**INC 6010550 ORDOÑO II N°14 LEO10002-CR000007-03**

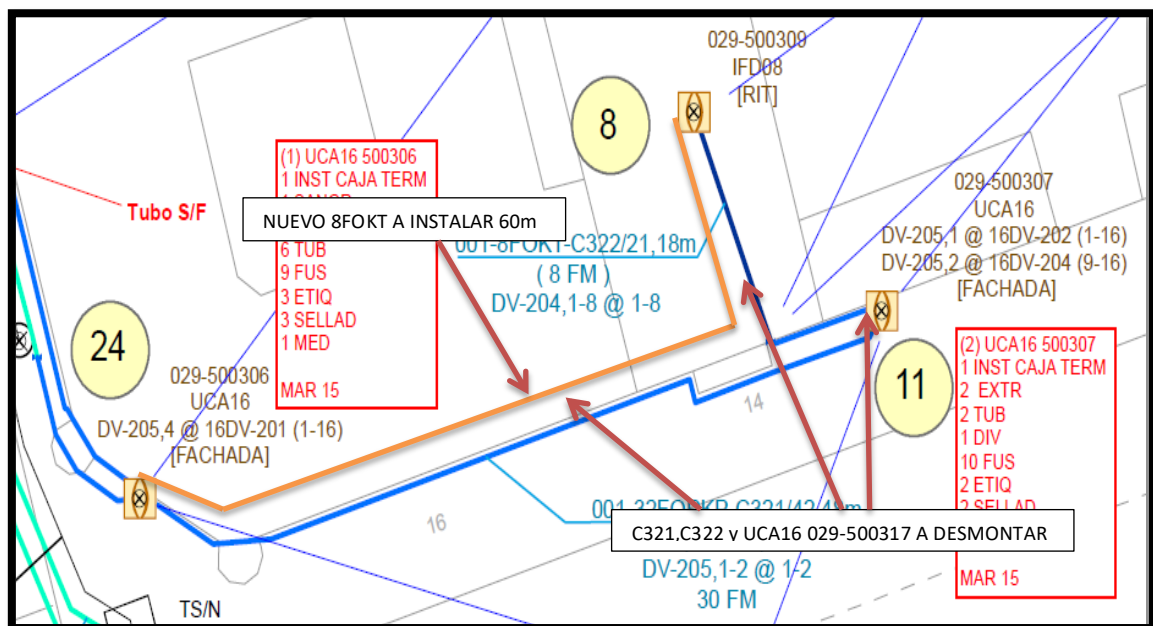
A raíz de las quejas de los vecinos del n° 14 de la C/Ordoño II debemos eliminar la cto 029-24-500307 ya que se encuentra colgando debido a obras en el n° 12, la CV no quiere ctos en fachada y no se puede reubicar.

Para mantener alimentada la IFD 029-500309 y su abonado, se deberá instalar un nuevo Dv en la UCA16 029-500306 y tender un nuevo 8FOKT desde esta, Hacia la IFD con una longitud de 60m.

DETALLE DE LA UCA16 029-500307 (Colgando en fachada y sin posible reubicación)

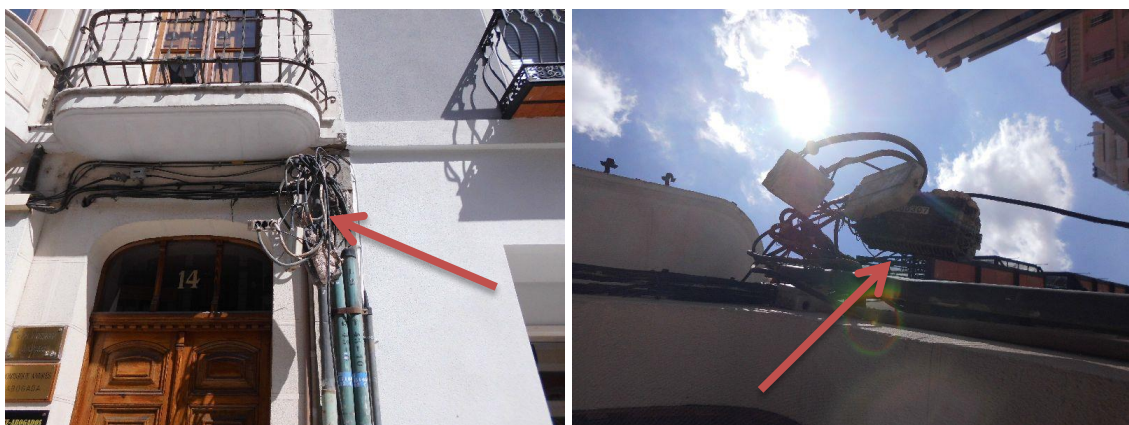
Debe desmontarse el C321 de 43m y el C322 que alimenta la IFD desde la cto antes mencionada.
